Изменение № 1 ГОСТ 27505—87 Видеофонограмма на магнитной ленте шириной 25,4 мм. Параметры и размеры, методы измерений, упаковка, маркировка

Утверждено и введено в действие Постановлением Государственного комитета СССР по стандартам от 06.07.89 № 2339

Дата введения 01.01.90

Пункт 1.1. Чертеж 1. Заменить размеры АА и ВВ новыми:

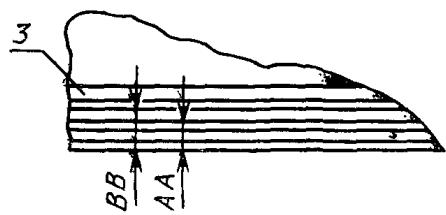
заменить обозначение: G на G^* , H на H^* .

Черт. 3
(ИУС № 11 1989 г.)

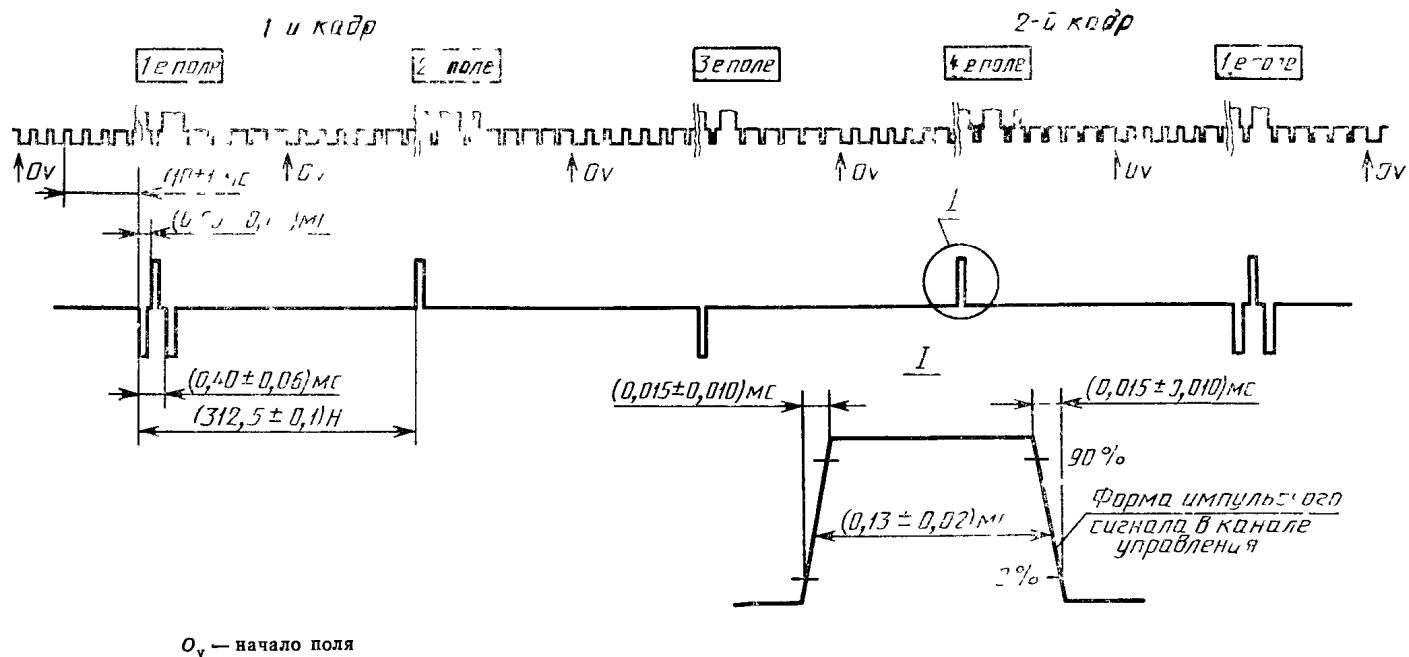
Пункт 4 Чертеж 3 заменить новым (см. с. 282)

Форма и временные соотношения сигнала тока записи
